<Référence : 97125289H-FA>

Mars 2026

Correction urgente d'un dispositif médical - Notification d'information de sécurité urgente Correction Brady SMR6 pour la famille ACCOLADE™ et expansion de la population DR-EL et CRT-P

Figure 1: Suivi des dispositifs actifs par le système de télésurveillance des patients LATITUDE NXT

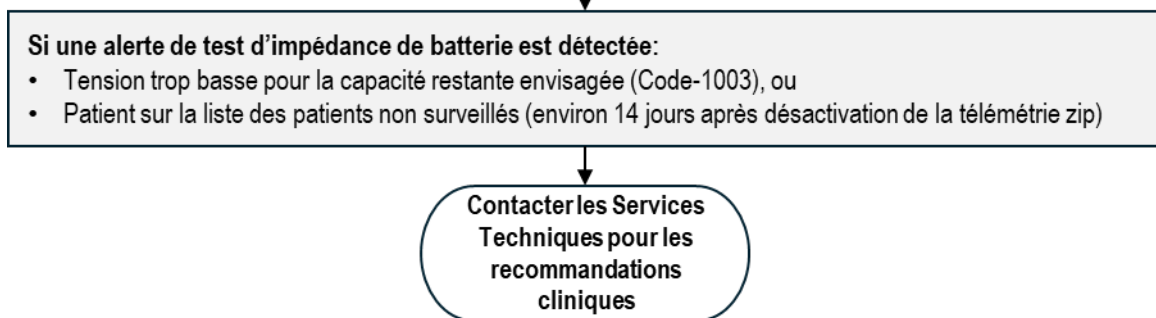
- Il n'est pas recommandé de procéder à un remplacement préventif avant de confirmer l'impédance élevée de la batterie.
- L'intervalle de suivi à distance reste inchangé par rapport au mode d'emploi (IFU) et la plupart des dispositifs suivis en consultation peuvent reprendre l'intervalle de suivi normal après avoir été mis à niveau vers SMR6 (voir les figures 1 et 2).

- Suivre les dispositifs à l'aide de l'organigramme ci-dessous, en fonction de l'état de surveillance à distance (figures 1 et 2).
- Mettre à jour le dossier médical de chaque patient équipé d'un dispositif concerné (voir annexe A) en y joignant la présente lettre afin de garantir une sensibilisation continue tout au long de la durée de vie restante du dispositif.
